Keuringsverslag van een elektrische laagspanning- en zeer lage spanningsinstallatie

NIET CONFORM

Datum keuring: 22/06/2023

Straatnaam	Rodeloopstraat
Huisnummer	49
Busnummer	2
Postcode	2170
Gemeente	Merksem
Land	België

Afbeelding schakel- en verdeelbord:

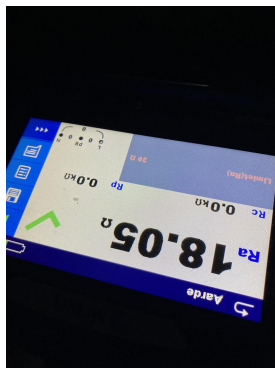
15.07 Verdeelbord dient vervangen te worden, de beschermingsgraad tegen rechtstreekse aanraking is onvoldoende. (Boek 1 Onderafdeling 4.2.2.3.)

15.09 De genaakbare, naakte onder spanning staande delen zijn onvoldoende afgeschermd. (Boek 1 Afdeling 5.1.4. en 4.2.2.3.)

16.02 Een algemene differentieelstroombeschermingsinrichting met een nominale stroom (In) van minstens 40A en een gevoeligheid van maximum 300mA dient geplaatst te worden. (Boek 1 Onderafdeling 4.2.4.3. en 5.3.5.1.)

16.04 Een afzonderlijke differentieelstroombeschermingsinrichting met een gevoeligheid van 30mA is te plaatsen voor installaties van badkamer, wasmachine, vaatwas, droogkast en/of gelijkaardige toestellen. Deze dient ondergeschikt te zijn aan de hoofddifferentieelstroombeschermingsinrichting (Boek 1 Onderafdeling 7.1.4.1. en 4.2.4.3.)
